20-10157

Entscheid Nr. 21/2022 vom 4. März 2022

Abbruch und Neubau Mehrfamilienhaus samt Tiefgarage

Ansicht Südfassade

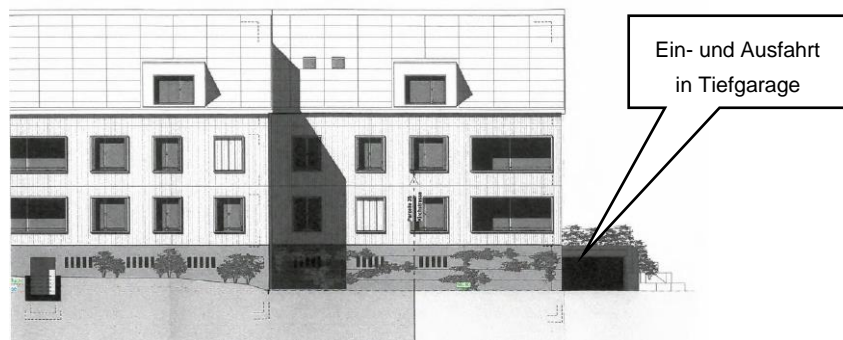
Zudem erfolgt die Zufahrt zur geplanten Tiefgarage von der N.____strasse aus; diese kommt in der südöstlichen Ecke des Grundstücks Nr. 001, angrenzend an den D.____weg, zu liegen. Den Bauplänen, insbesondere dem Plan "Fassaden/Schnitte" (Plan-Nr. 003, Massstab 1:100, dat. vom 18. Februar 2020, Ansicht Südfassade), ist zu entnehmen, dass das Untergeschoss an der Südseite des geplanten Gebäudes fast vollständig über dem gewachsenen Terrain liegt. Auch die Zufahrt zur Tiefgarage mit dem teilweise gedeckten Ein- und Ausfahrtsbereich befindet sich über dem gewachsenen Terrain:

Damit ist die Zufahrt zur Tiefgarage kein unterirdischer Bauteil, der ein Grenzabstandsprivileg geniessen würde (vgl. Art. 56 Abs. 4 BauG). Unabhängig davon hat sie – zumindest soweit sie ein Dach und damit den Charakter einer Baute aufweist und dem privaten Verkehr dient – den vorgegebenen minimalen Wegabstand gegenüber dem D.____weg einzuhalten (e contrario Art. 108 Abs. 1 Bst. a StrG). Mangels Begründung im angefochtenen Entscheid ist nicht nachvollziehbar, aufgrund welcher besonderer Umstände dieser gedeckte Zufahrtsbereich den Wegabstand zum D.____weg um 3 m unterschreiten müsste. Vielmehr muss davon ausgegangen werden, dass sich auf dem 720 m² grossen Grundstück ein Zufahrtsbereich zur Tiefgarage auch ausserhalb des Wegabstands realisieren liesse, sofern das Bauvorhaben verkleinert würde. Die Unterschreitung des Wegabstands durch diesen Bauteil ist damit wiederum blosser Folge des überproportionierten Bauvorhabens,

keinesfalls aber denkmalpflegerisch begründbar. Damit sind weder besondere Umstände noch ein Ausnahmegrund im Sinn von Art. 108 Abs. 2 Bst. b StrG gegeben, welche die Erteilung einer Ausnahmebewilligung von den Wegabstandsvorschriften gegenüber dem D.____weg rechtfertigen würden.
